Teie 24.05.2024 nr 9-3.2/DP-21-009

Meie 17.06.2024 nr 7.2-2/24/9558-5

Rahinge külas Sahkari maaüksuse detailplaneeringu kooskõlastamata jätmine

Joonis 1. Väljavõtte põhijooniselt.

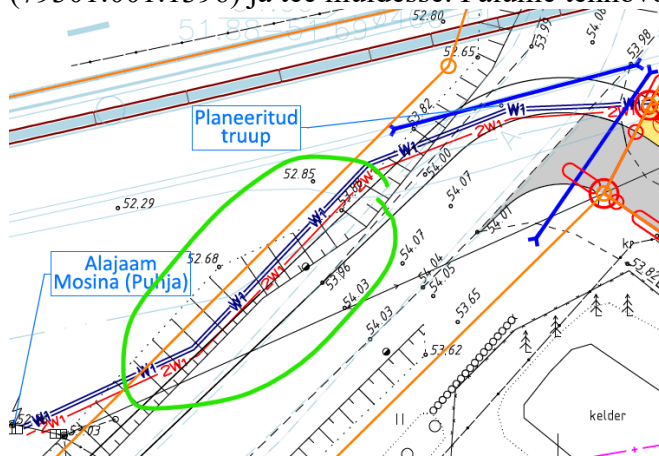
- 2.3. Ühendused kergliiklusteedega ja tõmbepunktidega on keskkonda säästva taristu jaoks vajalikud enne riigitee ümberehitust 2+2 maanteeks. Transpordiamet ei võta PlanS § 131 lg 1 kohaselt endale kohustusi planeeringuga seotud rajatiste väljaehitamiseks. Planeeritava elamuala toimimiseks vajaliku infrastruktuuri väljaehitamise kohustus on huvitatud isikul või kohalikul omavalitsusel.
3. PlanS § 126 lg 1 punkt 4 alusel on planeeringu ülesandeks tehnovõrkude võimaliku asukoha määramine. Planeeringuga on kavandatud riigitee alusele maale ja riigiteedega ristuvalt mitmed tehnovõrgud.
- 3.1. Arvestades, et planeeringuga kavandatud tehnovõrgud ei ole tee toimimiseks vajalikud rajatised, ei näe me võimalust tehnovõrkude rajamiseks riigitee alusele maale (79301:001:1396) ja tee muldesse. Palume tehnovõrkudele leida uus asukoht.

Joonis 2 ja 3. Väljavõtte põhijooniselt. Ristumised riigiteedega.

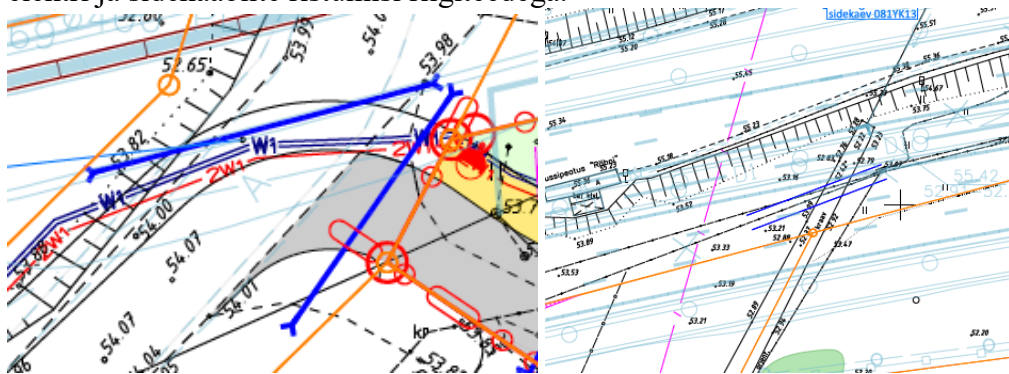
- 3.2. Puurkaevu sanitaarkaitse alal ja riigiteealusel maal ei tohi olla kattuvust. Asendiplaanil olevas asukohas ei ole kaevule võimalik moodustada sanitaarkaitseala juhul, kui soovitakse veetarvet üle 10 m³.
- 3.3. Valgusti ja kaablite kaugused truupidest kavandada minimaalselt 2m.
- 3.4. Tehnovõrkude riigiteega ristumise nurga lubatud vahemik on 70°-110°. Palun korrigeerida elektri ja sidekaablite ristumisi riigiteedega.
